Bebauungsplanverfahren „Untere Zahlbacher Straße (O 69)“

Workshop für eine lärmoptimierte Baustruktur

21.06.2017

Überarbeitung städtebauliches Konzept „O 69“ durch Arch. Mann

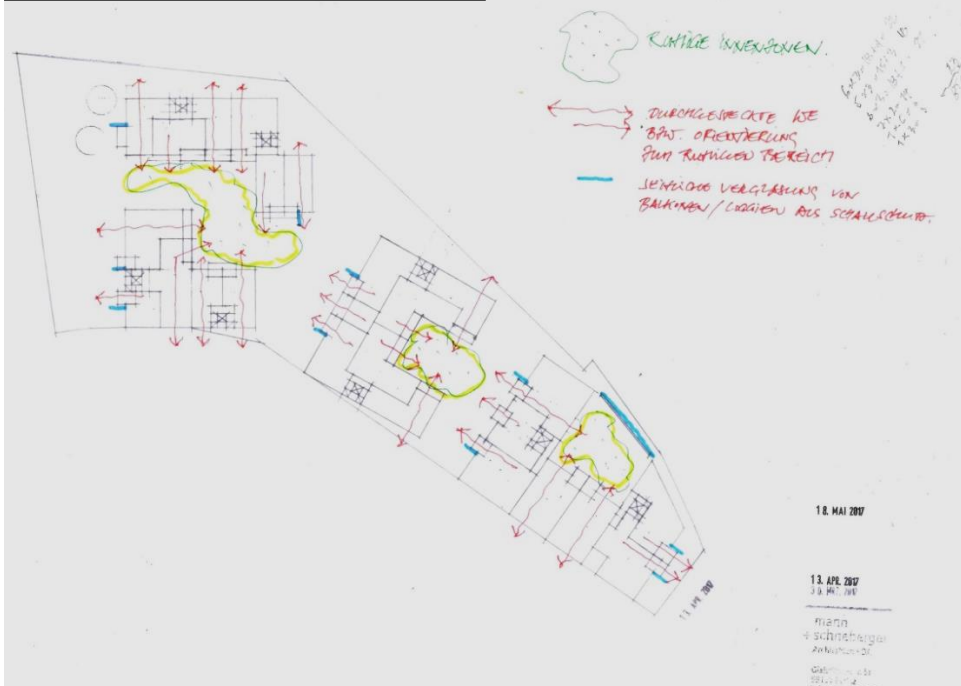
Herr Mann hat den Termin schon dahingehend vorbereitet, dass er bereits eine Überarbeitung des städtebaulichen Konzeptes vorstellen konnte (siehe folgende Abbildungen). Auf den beiden nördlichen Grundstücken wurden die Gebäude abgeändert. Durch die geänderte räumliche Anordnung der Baukörper entstehen nun relativ ruhige Innenhöfe. Ein Großteil der Wohnungen sind entweder durchgesteckt oder orientieren sich zum lärmabgewandten Innhofbereich. Nur wenige Wohnungen sind weiterhin zur verlärmten Seite ausgerichtet. Als Lärmschutz dient eine seitliche Verglasung der Balkone/Loggien.

<p>4.</p>	<p><b>Mögliche Optimierung der Gebäudestruktur:</b></p> <ul style="list-style-type: none"> <li>• Herr Korte regt an, bei dem mittleren Gebäude über eine andere Gebäudeform nachzudenken (statt U, zwei gegenüberliegende Zeilen). Dadurch könnten alle Wohnungen durchgesteckt werden und könnten die Aufenthaltsräume zum ruhigen Bereich ausrichten. Grundsätzlich ist man sich einig, dass die Grundrisse des mittleren Baukörpers noch optimiert werden müssen.</li> <li>• Es sind Grundrissänderungen im südlichen Gebäude notwendig. Die Obergeschosse sollten auf 10 m Gebäudetiefe reduziert werden. Die Wohnungen, die bisher nur zur Straße ausgerichtet sind, sollen zum ruhigen Hofbereich durchgesteckt werden. Dafür müssen die Sicherheitstreppehäuser neu ausgerichtet werden. Als Lärmschutzmaßnahme ist es denkbar, durch das Errichten einer Art Lärmschutzwand zwischen den Gebäudeteilen, einen ruhigen Innenhof zu generieren. An dieser Wand könnte gleichzeitig ein Treppenhaus gekoppelt werden, um die äußeren östlichen Wohnungen neu zu erschließen.</li> <li>• Die Konzeptvariante mit einer Lärmschutzwand über die gesamte Länge der Grundstücke, entlang des Zahlbacher Steigs, wird seitens des Stadtplanungsamtes verworfen. Zum einen, weil dadurch viele Bäume entfallen würden und zum anderen weil diese Wand nur dann den gewünschten Abschirmeffekt hätte, wenn sie dicht an der Fahrbahn und somit auf öffentlichen Grund stehen würde. Eine Lärmschutzmaßnahme ab Ende des mittleren Gebäudes bis zum südlichsten Gebäude erscheint sinnvoller und soll vertiefend geprüft werden.</li> <li>• In diesem Rahmen sollte noch geklärt werden, ob und welche Bäume</li> </ul>	<p>Mann + Schneberger</p> <p>Mann + Schneberger</p> <p>Mann + Schneberger</p>
